**Verslag huishoudelijke elektrische installatie op laagspanning en zeer lage spanning****Algemeen:**

Referentie: 011-20260311-01	Datum controle: 11/03/2026
Keurder: 011

Eigenaar: Onbekend	EAN-code: 541448820060547070
Adres installatie: Heffen-dorp 20, 2800 - Mechelen	Nummer teller(s): 1SAG3100387769
	Distributienetbeheerder installatie: Fluvius
Datum uitvoering installatie:	<input checked="" type="checkbox"/> Vóór 01/10/1981 <input type="checkbox"/> Tussen 01/10/1981 en 01/06/2020 <input type="checkbox"/> Vanaf 01/06/2020
Type:	<input checked="" type="checkbox"/> Wooneenheid <input type="checkbox"/> Niet-huishoudelijk <input type="checkbox"/> PV <input type="checkbox"/> Batterij <input type="checkbox"/> Laadpaal

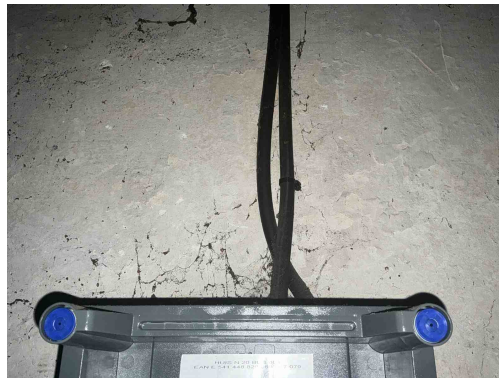
B34 - Het kabeltype van de meterbord verbinding aan de oorsprong van de installatie beantwoord niet aan de minimale vereisten vastgelegd door de distributienet beheerder. (Boek1: 1.5 + SYNERGRID C1/107)
Opmerking: Oa EXVB

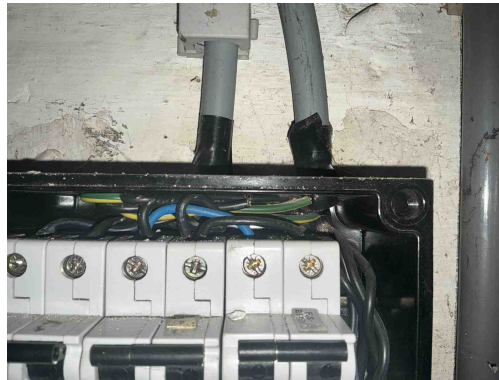
B34 - Het kabeltype van de meterbord verbinding aan de oorsprong van de installatie beantwoord niet aan de minimale vereisten vastgelegd door de distributienet beheerder. (Boek1: 1.5 + SYNERGRID C1/107)
Opmerking: Oa EXVB

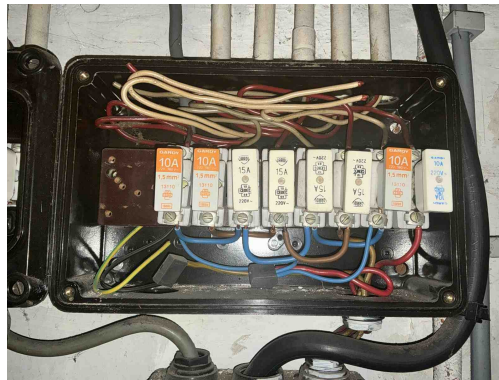
C28 - Niet gebruikte leidingen onder spanning zijn niet op een degelijke manier geïsoleerd of verwijderd (Boek 1: 4.2.1.1).
Opmerking: Oa in bord 1 en 3

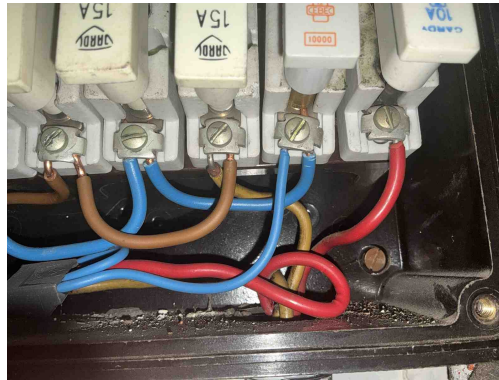
C28 - Niet gebruikte leidingen onder spanning zijn niet op een degelijke manier geïsoleerd of verwijderd (Boek 1: 4.2.1.1).
Opmerking: Oa in bord 1 en 3

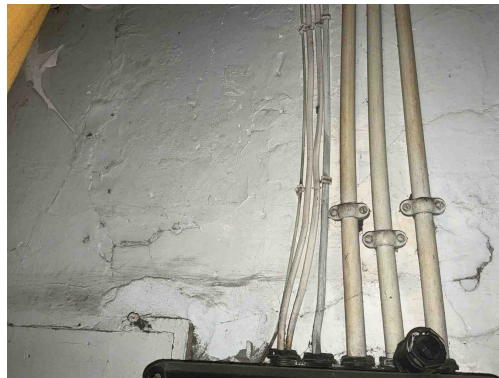
C07 - Stroombanen uitgevoerd door middel van parallel verbonden leidingen hebben niet dezelfde kenmerken zoals type, sectie, lengte, plaatsingswijze (Boek 1: 4.4.3.4).

Opmerking: Oa bord 1 voorlaatste zekering

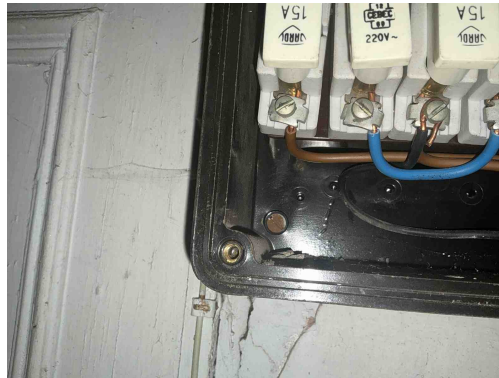
C27 - Het gebruik van geleiders van het type VTLmB (côte-à-côte) is niet toegestaan (Boek 1: 1.4.2.1).

Opmerking: Oa aan bord 2

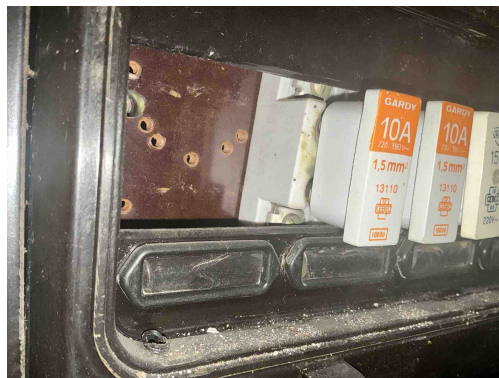
T21 - Het elektrisch materieel is niet geplaatst volgens de voorschriften van de fabrikant/ regels van goed vakmanschap . (Boek 1: 1.4.1.3)

Opmerking: Oa ophangvijzen bord 1 en 2

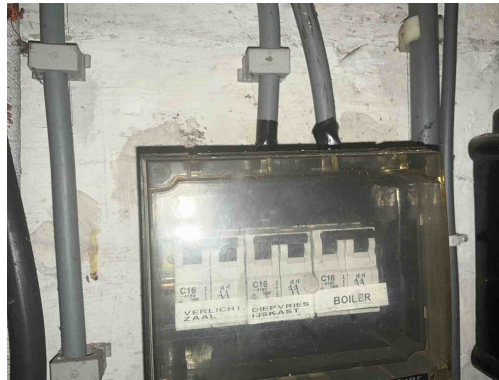
B06 - Het elektrisch verdeelbord heeft niet de minimale beschermingsgraad IPXX-B in een gewone ruimte (Boek 1: 4.2.2.3).

Opmerking: Oa bord 1

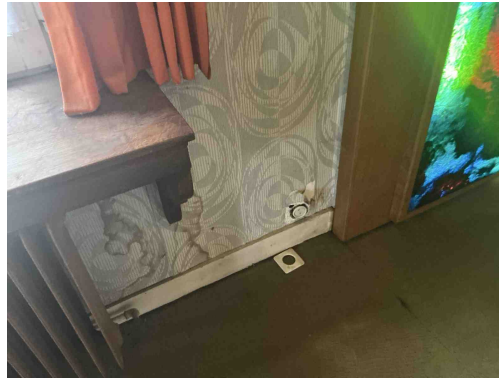
B29 - Het elektrisch verdeelbord in een huishoudelijke ruimte is niet voorzien van een deur (Boek1: 5.3.5.1).
Opmerking: Oa bord 4

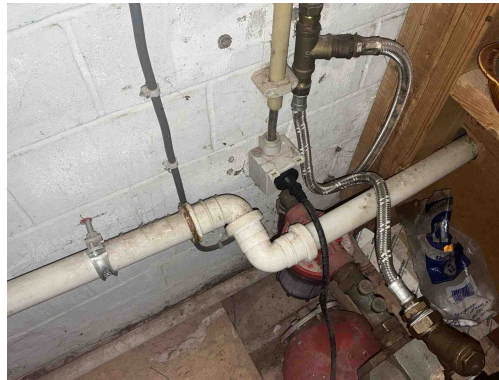
T09 - Bepaalde contactdozen en/of schakelaars zijn beschadigd (Boek 1: 1.4.1.3).
Opmerking: Oa berging, slaapkamer

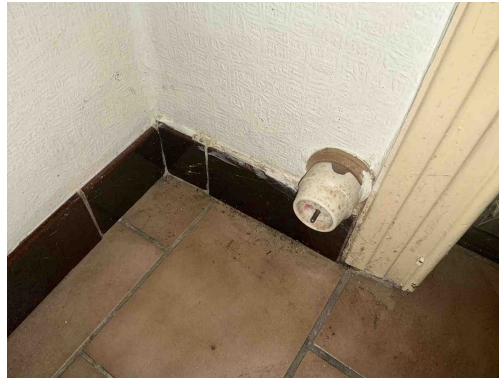
T09 - Bepaalde contactdozen en/of schakelaars zijn beschadigd (Boek 1: 1.4.1.3).
Opmerking: Oa berging, slaapkamer

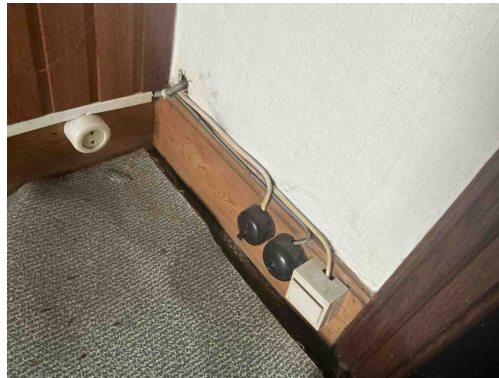
A20 - Er bevindt zich een contactdoos zonder beschermingsgeleider in de elektrische installatie. Deze is niet geplaatst achter een differentieelstroombeschermingsinrichting met grote (max. 30mA) of zeer grote (max. 10mA) gevoeligheid.
Opmerking: Oa berging, hal, algemeen, ...

T13 - Opbouwcontactdozen en/of -schakelaars zonder achterplaatje mogen niet rechtstreeks op een brandbare ondergrond bevestigd worden (Boek 1: 4.3.3.5).
Opmerking: Oa berging, hal, woonkamer

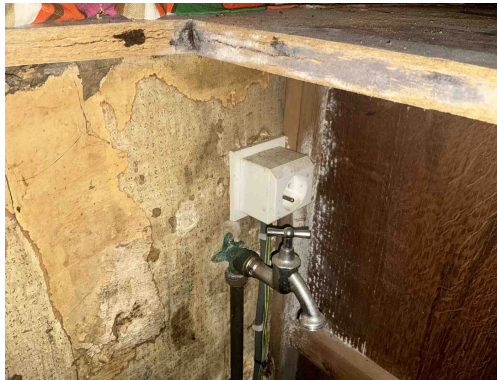
A20 - Er bevindt zich een contactdoos zonder beschermingsgeleider in de elektrische installatie. Deze is niet geplaatst achter een differentieelstroombeschermingsinrichting met grote (max. 30mA) of zeer grote (max. 10mA) gevoeligheid.

T13 - Opbouwcontactdozen en/of -schakelaars zonder achterplaatje mogen niet rechtstreeks op een brandbare ondergrond bevestigd worden (Boek 1: 4.3.3.5).

C38 - Het gebruikte kabeltype (snoerkabel) voldoet niet aan de specificaties die van toepassing zijn op voedingsleidingen voor vaste installatie (Boek 1: 1.4.2.1, 5.2.6.2).

Opmerking: Oa woonkamer

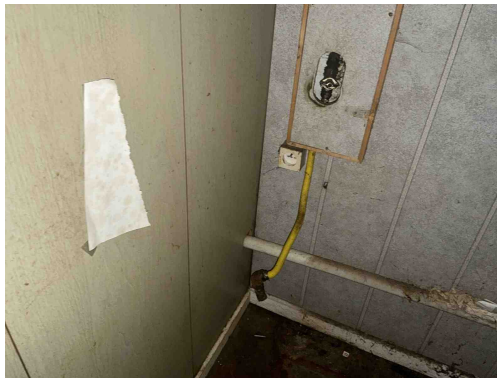
A20 - Er bevindt zich een contactdoos zonder beschermingsgeleider in de elektrische installatie. Deze is niet geplaatst achter een differentieelstroombeschermingsinrichting met grote (max. 30mA) of zeer grote (max. 10mA) gevoeligheid.

Opmerking: Oa berging, hal, algemeen, ...

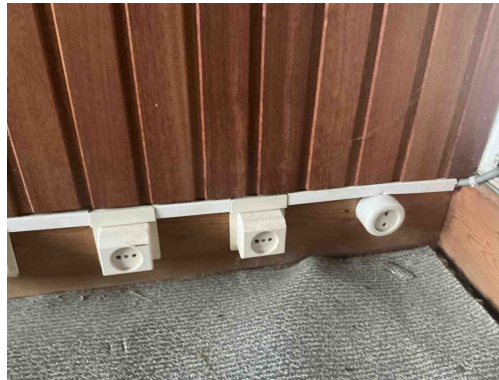
A20 - Er bevindt zich een contactdoos zonder beschermingsgeleider in de elektrische installatie. Deze is niet geplaatst achter een differentieelstroombeschermingsinrichting met grote (max. 30mA) of zeer grote (max. 10mA) gevoeligheid.

Opmerking: Oa berging, hal, algemeen, ...

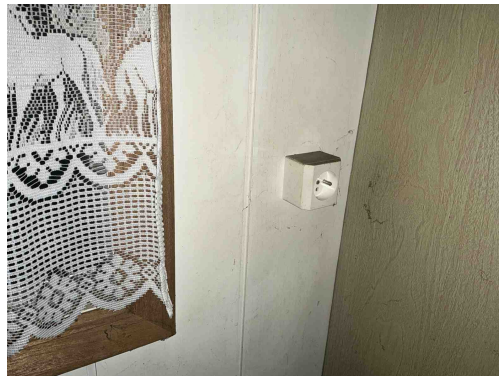
A20 - Er bevindt zich een contactdoos zonder beschermingsgeleider in de elektrische installatie. Deze is niet geplaatst achter een differentieelstroombeschermingsinrichting met grote (max. 30mA) of zeer grote (max. 10mA) gevoeligheid.

T11 - De contactdozen waarvan de toegekende stroomsterkte maximaal 16A en de toegekende spanning maximaal 250V bedraagt en niet bedoeld zijn voor de voeding van een of meerdere verbruikstoestellen voor een specifiek doel en niet geplaatst zijn in of op schakel- en verdeelborden, beschikken niet of IPXX-D (incl. gemeenschappelijke delen residentieel geheel) (Boek 1: 4.2.2.3/5.3.5.2).

Opmerking: Oa keuken, woonkamer, kamer links, ...

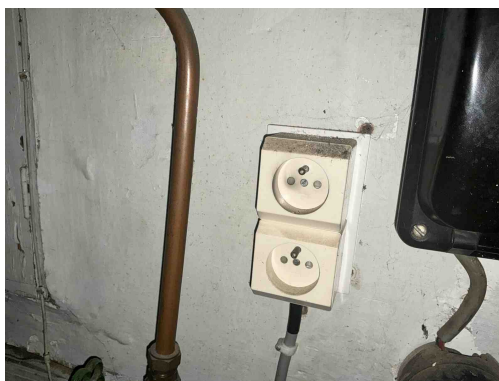
A20 - Er bevindt zich een contactdoos zonder beschermingsgeleider in de elektrische installatie. Deze is niet geplaatst achter een differentieelstroombeschermingsinrichting met grote (max. 30mA) of zeer grote (max. 10mA) gevoeligheid.

T13 - Opbouwcontactdozen en/of -schakelaars zonder achterplaatje mogen niet rechtstreeks op een brandbare ondergrond bevestigd worden (Boek 1: 4.3.3.5).

Opmerking: Oa berging, hal, woonkamer

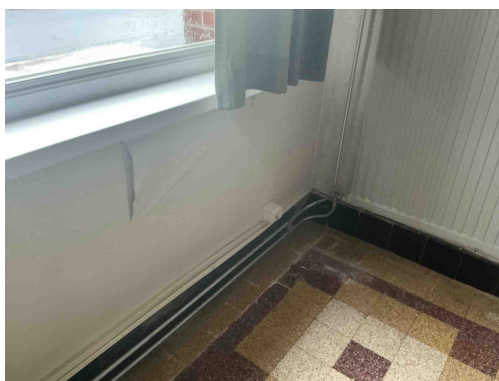
A20 - Er bevindt zich een contactdoos zonder beschermingsgeleider in de elektrische installatie. Deze is niet geplaatst achter een differentieelstroombeschermingsinrichting met grote (max. 30mA) of zeer grote (max. 10mA)gevoeligheid.

Opmerking: Oa berging, hal, algemeen, ...

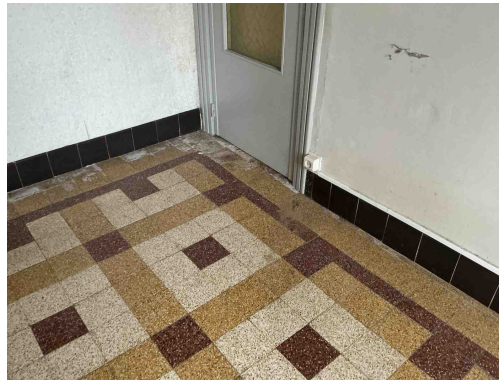
A20 - Er bevindt zich een contactdoos zonder beschermingsgeleider in de elektrische installatie. Deze is niet geplaatst achter een differentieelstroombeschermingsinrichting met grote (max. 30mA) of zeer grote (max. 10mA)gevoeligheid.

T11 - De contactdozen waarvan de toegekende stroomsterkte maximaal 16A en de toegekende spanning maximaal 250V bedraagt en niet bedoeld zijn voor de voeding van een of meerdere verbruikstoestellen voor een specifiek doel en niet geplaatst zijn in of op schakel- en verdeelborden, beschikken niet of IPXX-D (incl. gemeenschappelijke delen residentieel geheel) (Boek 1: 4.2.2.3/5.3.5.2).

Opmerking: Oa keuken , woonkamer , kamer links, ...

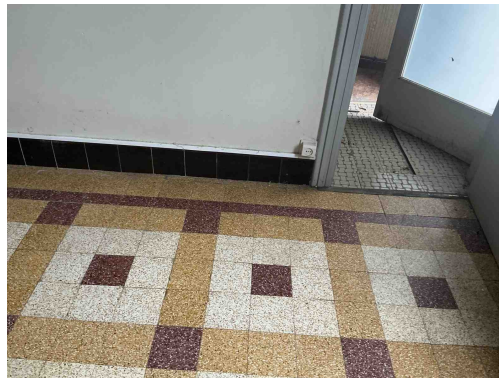
A20 - Er bevindt zich een contactdoos zonder beschermingsgeleider in de elektrische installatie. Deze is niet geplaatst achter een differentieelstroombeschermingsinrichting met grote (max. 30mA) of zeer grote (max. 10mA) gevoeligheid.

T11 - De contactdozen waarvan de toegekende stroomsterkte maximaal 16A en de toegekende spanning maximaal 250V bedraagt en niet bedoeld zijn voor de voeding van een of meerdere verbruikstoestellen voor een specifiek doel en niet geplaatst zijn in of op schakel- en verdeelborden, beschikken niet of IPXX-D (incl. gemeenschappelijke delen residentieel geheel) (Boek 1: 4.2.2.3/5.3.5.2).

Opmerking: Oa keuken, woonkamer, kamer links, ...

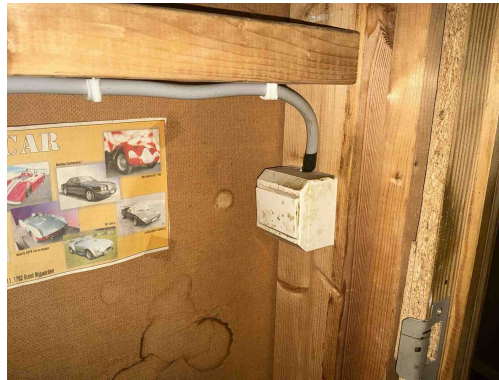
A20 - Er bevindt zich een contactdoos zonder beschermingsgeleider in de elektrische installatie. Deze is niet geplaatst achter een differentieelstroombeschermingsinrichting met grote (max. 30mA) of zeer grote (max. 10mA) gevoeligheid.

T11 - De contactdozen waarvan de toegekende stroomsterkte maximaal 16A en de toegekende spanning maximaal 250V bedraagt en niet bedoeld zijn voor de voeding van een of meerdere verbruikstoestellen voor een specifiek doel en niet geplaatst zijn in of op schakel- en verdeelborden, beschikken niet of IPXX-D (incl. gemeenschappelijke delen residentieel geheel) (Boek 1: 4.2.2.3/5.3.5.2).

Opmerking: Oa keuken, woonkamer, kamer links, ...

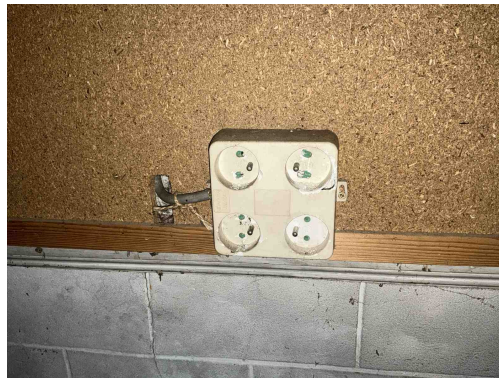
T13 - Opbouwcontactdozen en/of -schakelaars zonder achterplaatje mogen niet rechtstreeks op een brandbare ondergrond bevestigd worden (Boek 1: 4.3.3.5).

Opmerking: Oa berging, hal, woonkamer

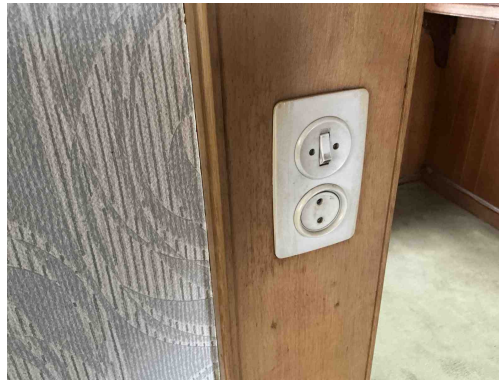
materieel is niet geschikt voor de gebruikte toepassing

Opmerking: Oa garage

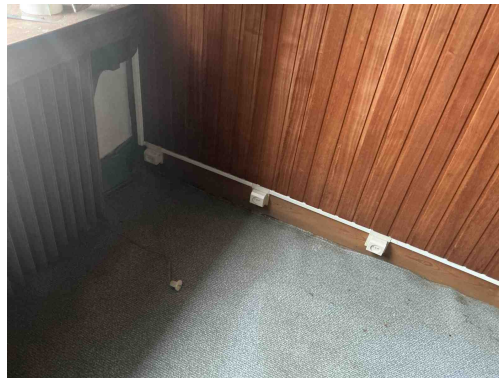
T11 - De contactdozen waarvan de toegekende stroomsterkte maximaal 16A en de toegekende spanning maximaal 250V bedraagt en niet bedoeld zijn voor de voeding van een of meerdere verbruikstoestellen voor een specifiek doel en niet geplaatst zijn in of op schakel- en verdeelborden, beschikken niet of IPXX-D (incl. gemeenschappelijke delen residentieel geheel) (Boek 1: 4.2.2.3/5.3.5.2).

Opmerking: Oa keuken , woonkamer , kamer links, ...

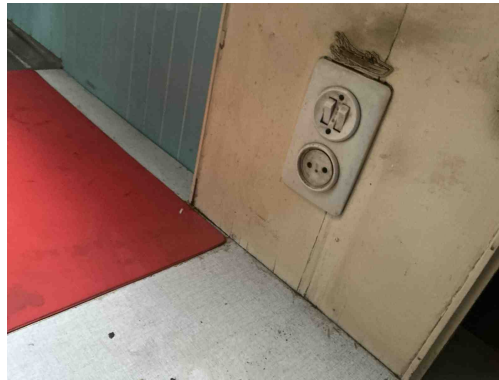
T11 - De contactdozen waarvan de toegekende stroomsterkte maximaal 16A en de toegekende spanning maximaal 250V bedraagt en niet bedoeld zijn voor de voeding van een of meerdere verbruikstoestellen voor een specifiek doel en niet geplaatst zijn in of op schakel- en verdeelborden, beschikken niet of IPXX-D (incl. gemeenschappelijke delen residentieel geheel) (Boek 1: 4.2.2.3/5.3.5.2).

Opmerking: Oa keuken , woonkamer , kamer links, ...

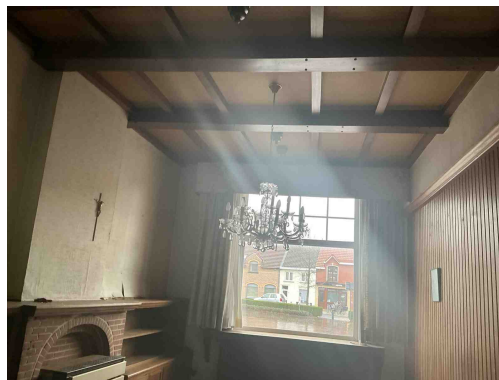
T11 - De contactdozen waarvan de toegekende stroomsterkte maximaal 16A en de toegekende spanning maximaal 250V bedraagt en niet bedoeld zijn voor de voeding van een of meerdere verbruikstoestellen voor een specifiek doel en niet geplaatst zijn in of op schakel- en verdeelborden, beschikken niet of IPXX-D (incl. gemeenschappelijke delen residentieel geheel) (Boek 1: 4.2.2.3/5.3.5.2).

Opmerking: Oa keuken , woonkamer , kamer links, ...

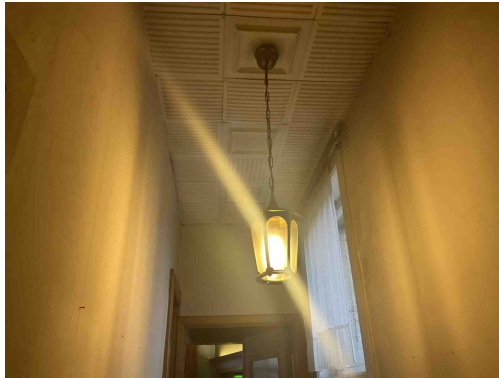
Klasse 0 toestel is niet toegestaan

Opmerking: Oa woonkamer , slaapkamers

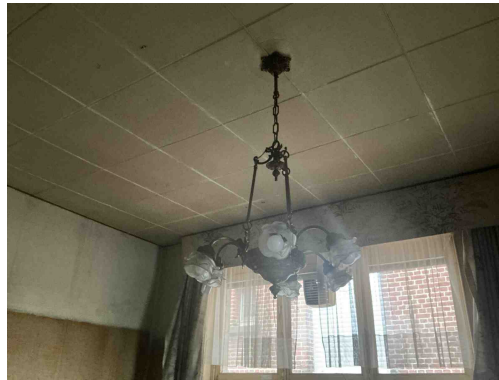
Klasse 0 toestel is niet toegestaan
Opmerking: Oa woonkamer , slaapkamers

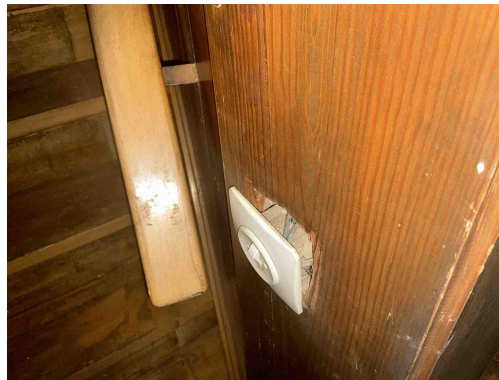
Klasse 0 toestel is niet toegestaan
Opmerking: Oa woonkamer , slaapkamers

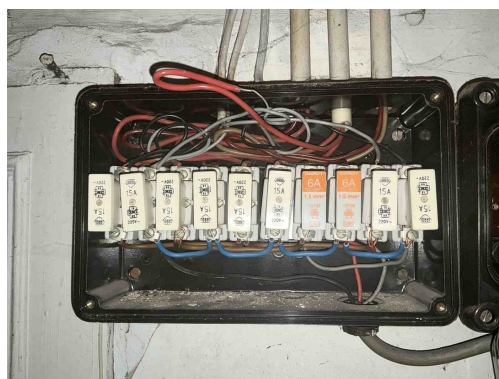
T10 - Bepaalde contactdozen en/of schakelaars zijn niet degelijk bevestigd (Boek 1: 1.4.1.3).
Opmerking: Oa hal
